淮南矿业集团潘集电厂二期2×660MW超超临界燃煤机组项目第三批辅机设备采购（标包22：500kV GIL）招标澄清公告（2）

现对淮南矿业集团潘集电厂二期2×660MW超超临界燃煤机组项目第三批辅机设备采购（标包22：500kV GIL）招标项目（招标编号：GN2023-12-4480/22）做如下澄清：

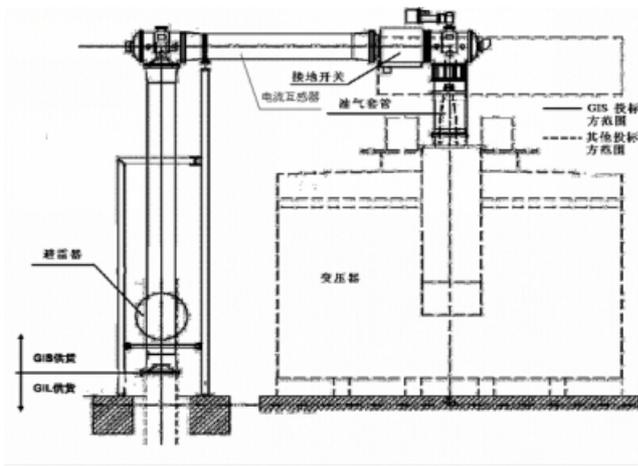
请确认是否需要同时配置上面4.3.3.3和4.3.3.4描述的两套在线监测，正常情况下配置其中一套即可。

答复：可按一套在线监测装置/系统供货。应提供内置式超高频局放传感器、局放监测终端后台装置以及相关辅件设备。局部放电在线监测系统主要由局放传感器、光电转换单元(OCU)、局放主控单元等组成。投标方提供局放传感器数量为_个，OCU单元数量为_个，局放主控单元数量为_个。（每个气室一个，实现全覆盖）
